Vorlage Nr. 2017/1542

Konzept Ersatzbeleuchtung und Abbau Hochmaste Europaring
- Anfrage vom 15.05.17 und Stellungnahme vom 18.05.17

**Konzept Ersatzbeleuchtung und Abbau Hochmaste Europaring
(Vorlage Nr. 2017/1542)
- Anfrage von Herrn Bürgermeister Marewski (CDU) vom 15.05.2017**

Fundstelle: www.leverkusen.com . Nachträgliche Kennzeichnung von 4 Lichtmasten am Forum Leverkusen . bam
13.05.2017

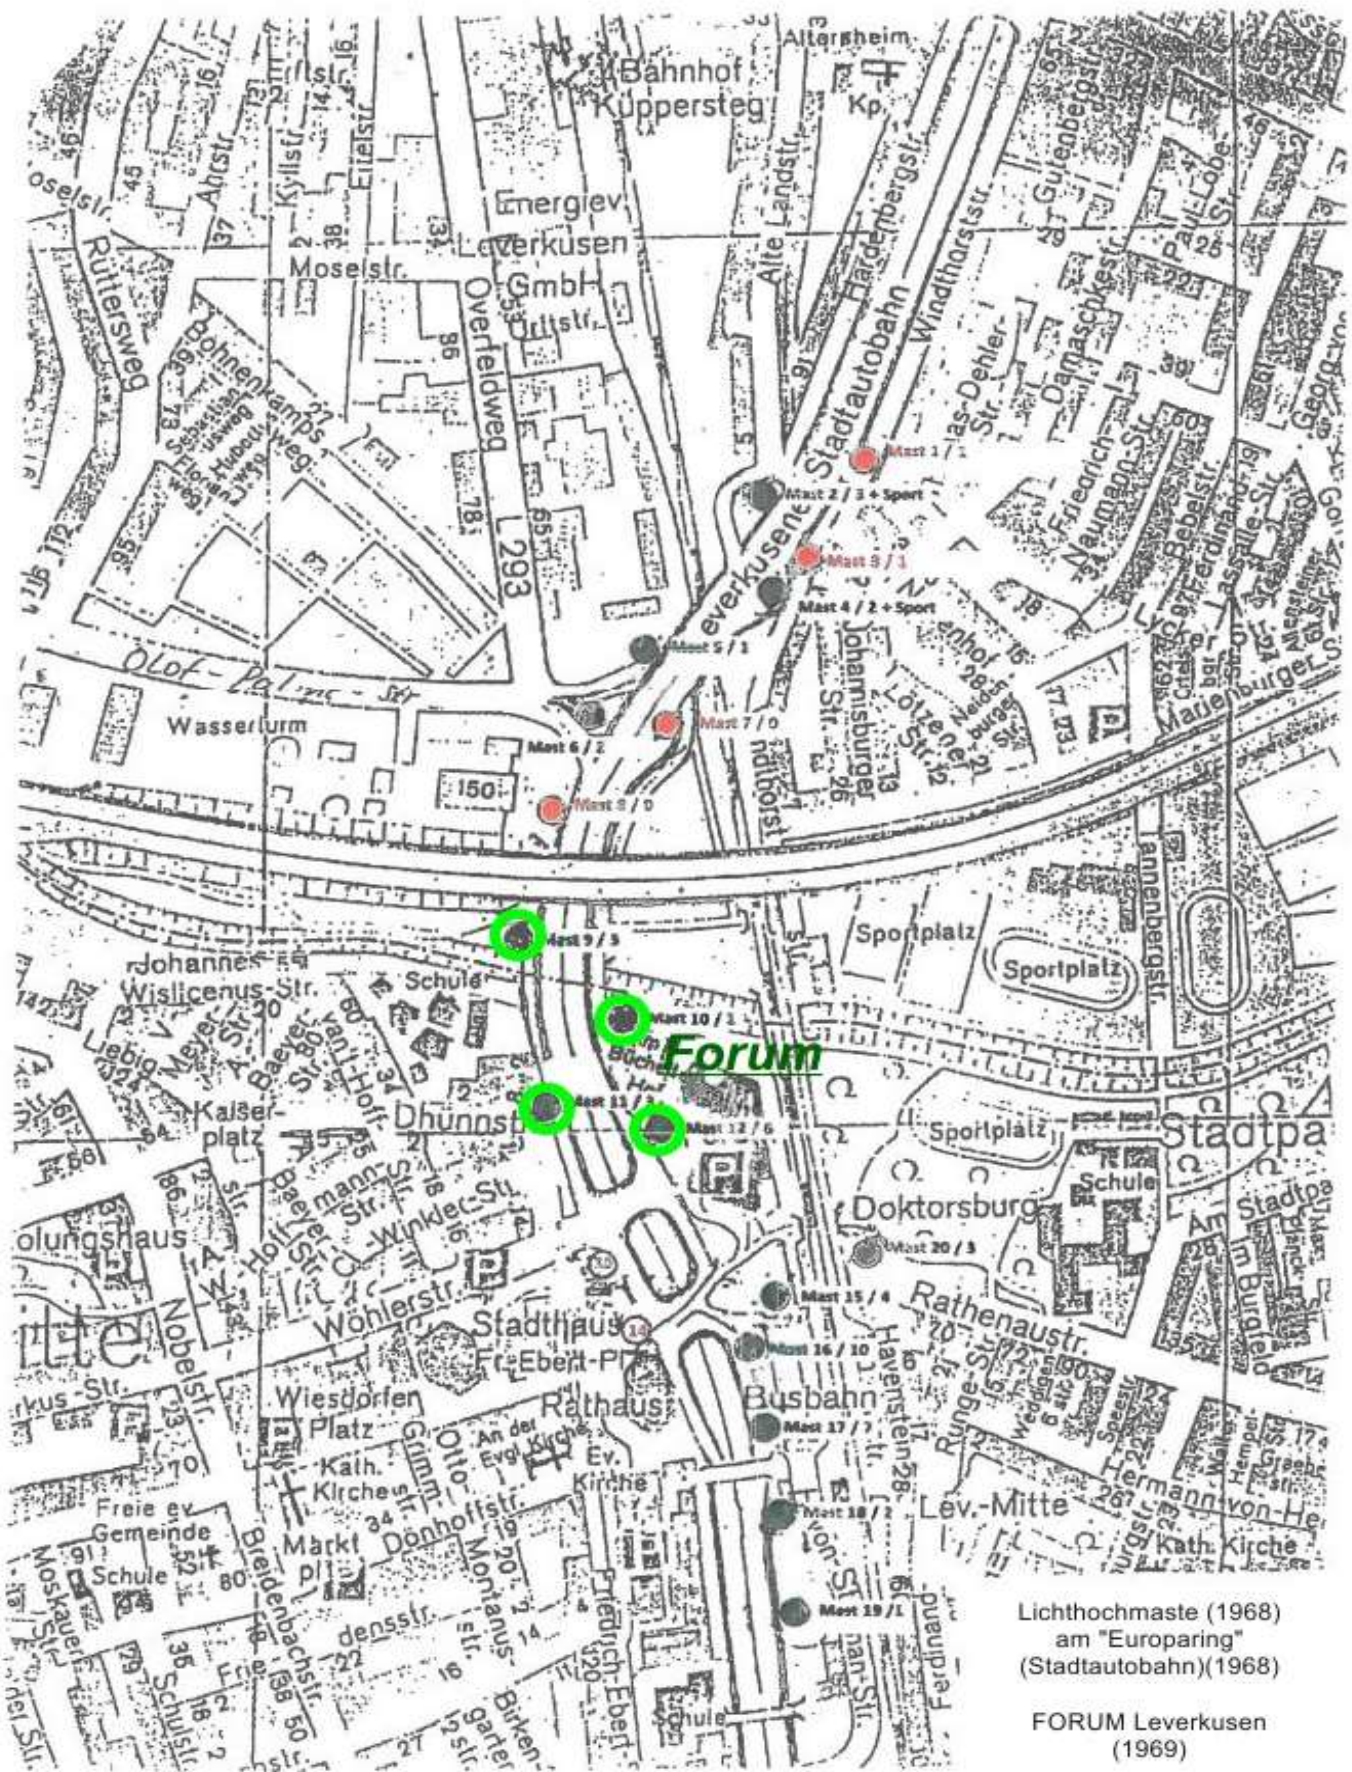
1. Welche kostenmäßig vertretbare Möglichkeiten gibt es, 3-4 Lichthochmaste am Forum Leverkusen im Bestand zu lassen?

Ich bitte um eine Bewertung der Denkmalbehörde hinsichtlich des Ensembles rund um das Forum Leverkusen, bei dem 3-4 Hochmaste - natürlich funktionsfähig mit energiesparendem Lichtwerk ausgestattet - belassen werden.

Der beigefügte Plan zeigt, um welche 3-4 Lichthochmaste es sich handelt, davon 3 unmittelbar am Forum, ein weiterer Mast etwas nördlich nahe der Bundesautobahn.

Für den Weiterbetrieb eines Hochmastes mit Beleuchtungsfunktion fallen bis 2028 insgesamt 46.350,00 € netto an. Bei Umrüstung auf LED-Technik fallen zusätzlich pro Strahler 885,00 € netto an. Sofern Hochmaste erhalten werden sollen, schlägt die Verwaltung den Erhalt der Hochmasten 11, 12 und 16 aus folgenden Gründen vor:

Die Hochmaste 11 und 12 befinden sich in örtlicher Nähe zum Forum und zur Stadtmitte und beleuchten derzeit teilweise auch den Knotenpunkt Europaring/Wöhler-straße/Am Büchelter Hof. Bei Erhaltung des Hochmastes 11 würde die vorgeschlagene Ersatzbeleuchtung, bestehend aus 8 Masten bestückt mit 8 Leuchten (24.500,00 € Anschaffungs- + 15.000,00 € Abbruchkosten brutto) entfallen. Bei Erhaltung des Hochmastes 12 würde die vorgeschlagene Ersatzbeleuchtung, bestehend aus 4 Masten bestückt mit 7 Leuchten (15.000,00 € Anschaffungs- + 15.000,00 € Abbruchkosten brutto) entfallen.

Der Hochmast 16 steht in unmittelbarer Nähe der Y-Brücke und beleuchtet neben dem Busbahnhof die Fußwegbeziehungen auf der Y-Brücke. Die im Handlauf der Y-Brücke vorhandene Beleuchtung ist nicht ausreichend. Eine Nachrüstung dieser ist nicht durch Standardleuchten zu erzielen, sodass bei Umgestaltung der Beleuchtung auf der Y-Brücke hohe Kosten zu erwarten sind.
